工程指示 / 要求簡箋(E.I.)

工程指示編號：EI/1931

工程名稱：青衣 明翹匯

工程項目：地盤用鋁摺件(VMU 幕牆樣板)

APX-H09G-1
由 APX-H09G-2a 組成
APX-H09G-2b

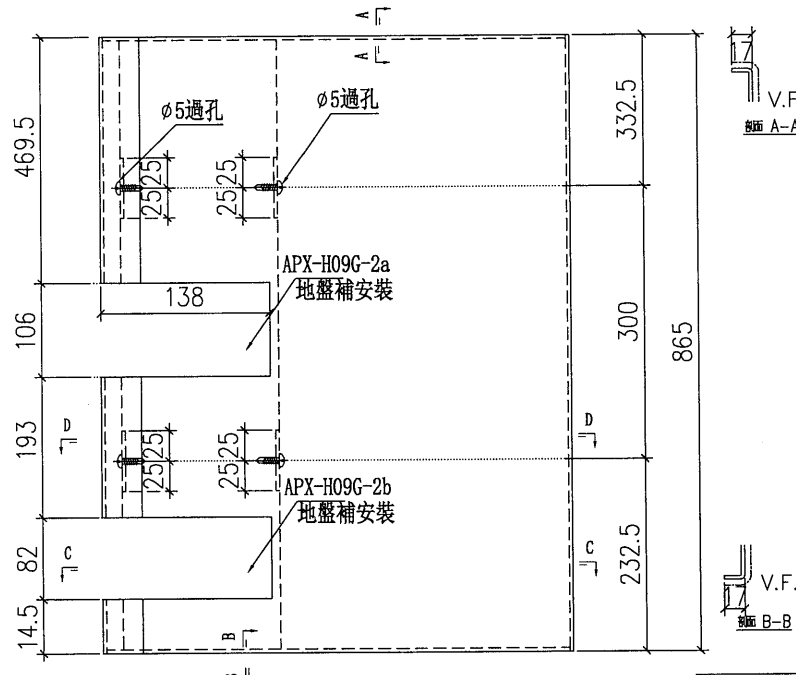
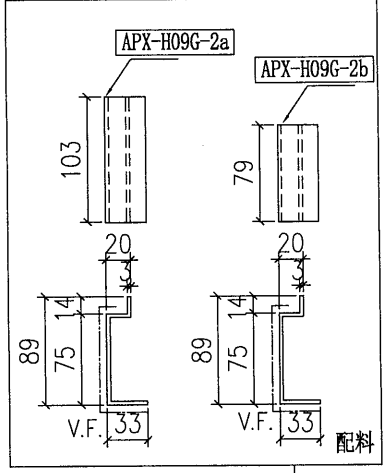
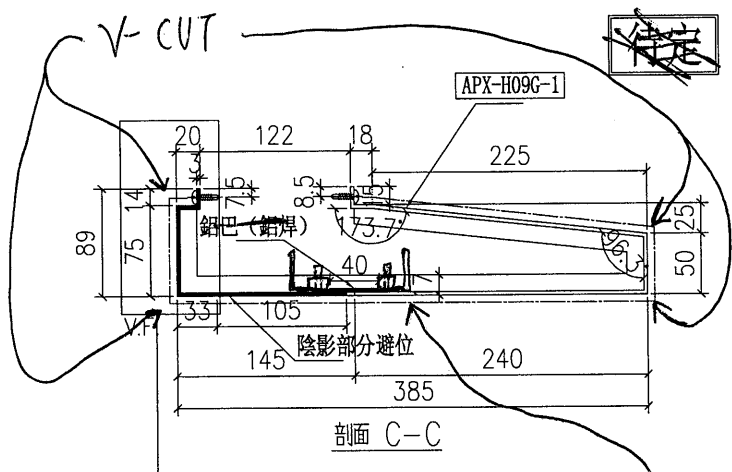
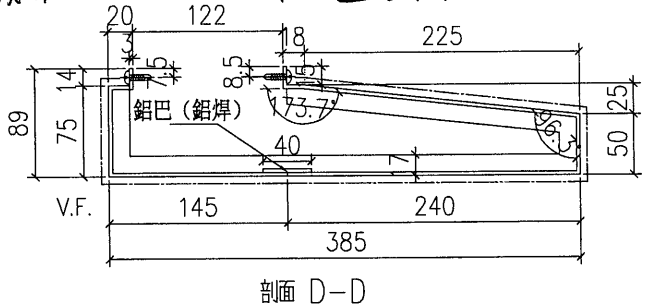
可加工

改成為 100x25x3 鋁槽植釘 300%

美特鋁質 有限公司 MIDI Aluminium Fabricator Ltd.				類別		物料號	
修改				制圖	鞠章芳	2020.5.18	圖號 APX-H09aG
日期				復核	謝永林	2020.5.30	數量
				批准	Andy		位置

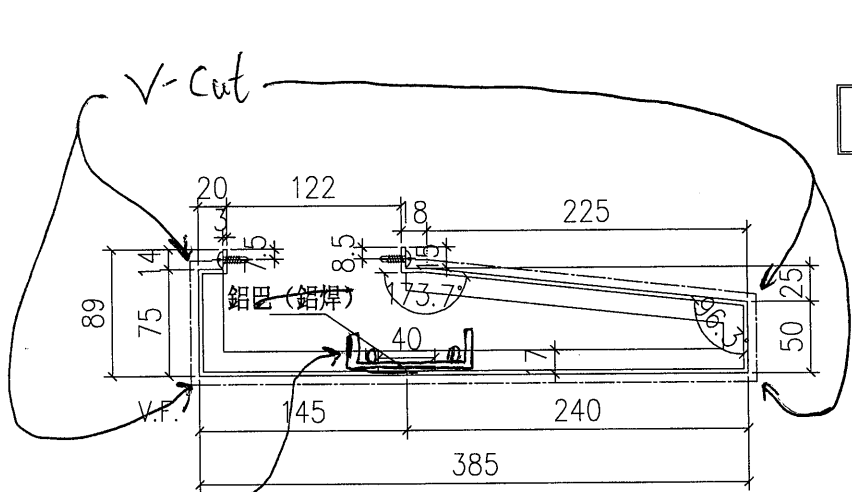
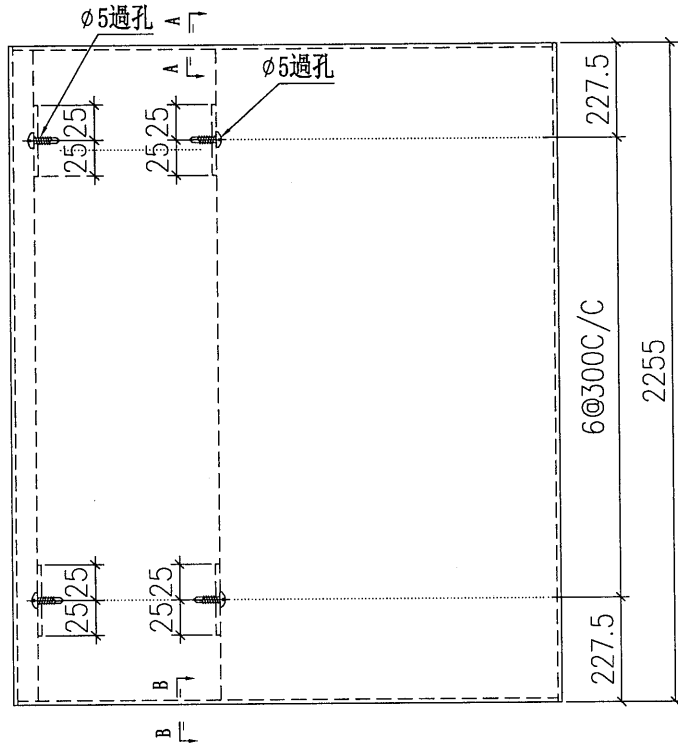
改成用100x25x3mm 鋁槽植釘 300%

APX-H09W-1
由 APX-H09W-2a 組成
APX-H09W-2b

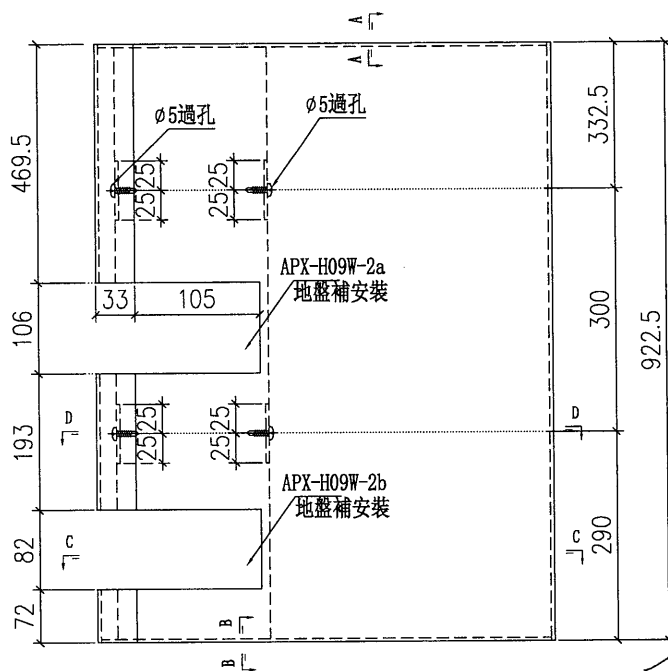
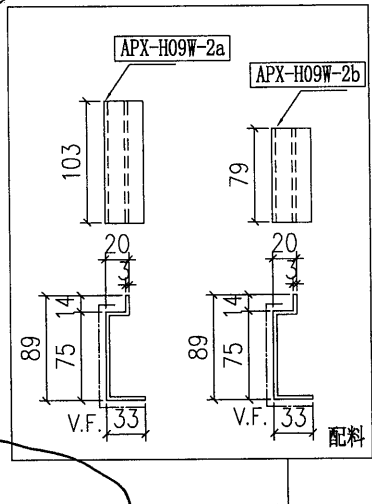
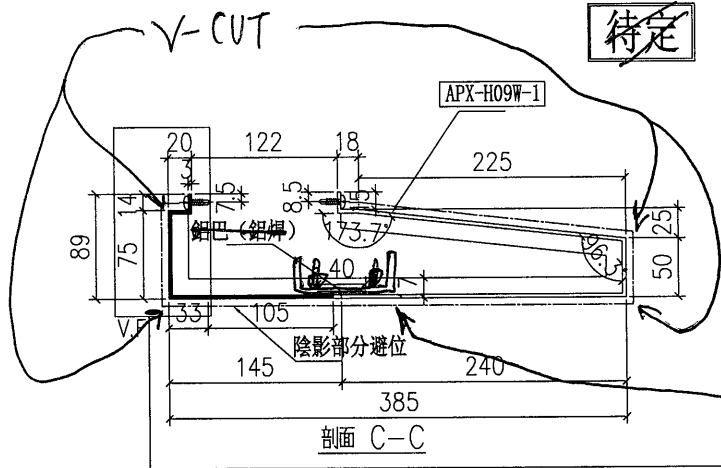
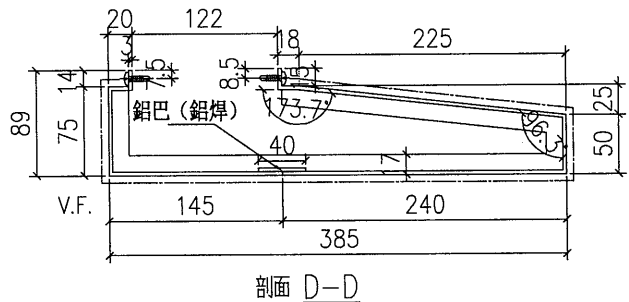
V.F. 可加工

改成用 100x25x3 鋁槽 植釘 300%
